**INFORME DE VISITA DE CONTROL
N° 023-2023-OCI/0341-SVC**

**VISITA DE CONTROL
MUNICIPALIDAD DISTRITAL DE PALLASCA
PALLASCA, PALLASCA, ÁNCASH**

**“MEJORAMIENTO DE LOS SERVICIOS DE
TRANSITABILIDAD EN LAS CALLES DE PALLASCA,
DISTRITO PALLASCA – DEPARTAMENTO DE
ÁNCASH”**

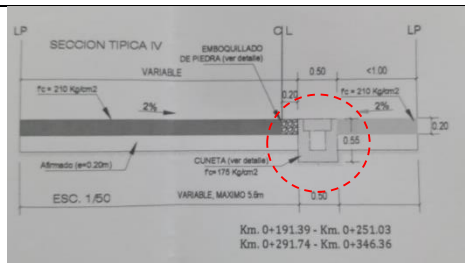
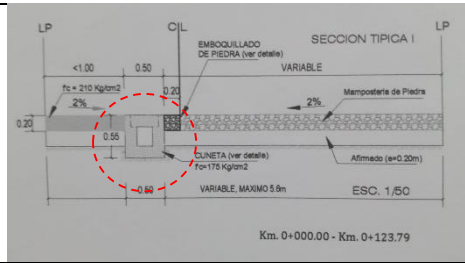
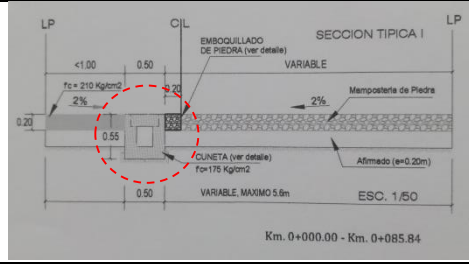
Al respecto, se evidenció que en los jirones Amazonas, Chiclayo y Hualлага no se construyeron cunetas, contraviniendo a lo establecido en el presupuesto y los planos del proyecto del expediente técnico: “PLANTA Y PERFIL PJE. PEATONAL-AMAZONAS 0+00KM-0+250.00KM” lámina “PPL-02”, PLANTA Y PERFIL PJE. HUALLAGA 0+000KM-0+250KM, lámina “PPL6” y “PLANTA Y PERFIL JR. CHICLAYO 0+000KM-123.79KM” lámina “PPL-04”, tal como se muestra en las imágenes siguientes:

IMAGEN N° 25  En la imagen se observa que no se construyeron cunetas en ningún lado de la vía en el Jr. Amazonas.	IMAGEN N° 26  En la imagen se observa que en los planos se consideró la construcción del sistema de drenaje pluvial (cuneta) en el Jr. Amazonas.
IMAGEN N° 27  En la imagen se observa que no se construyeron cunetas en ningún lado de la vía en el Jr. Chiclayo.	IMAGEN N° 28  En la imagen se observa que en los planos se consideró la construcción del sistema de drenaje pluvial (cuneta) en el Jr. Chiclayo.

En la imagen se observa que no se construyeron cunetas en ningún lado de la vía en el Jr. Huallaga.	En la imagen se observa que en los planos se consideró la construcción del sistema de drenaje pluvial (cuneta) en el Jr. Huallaga.
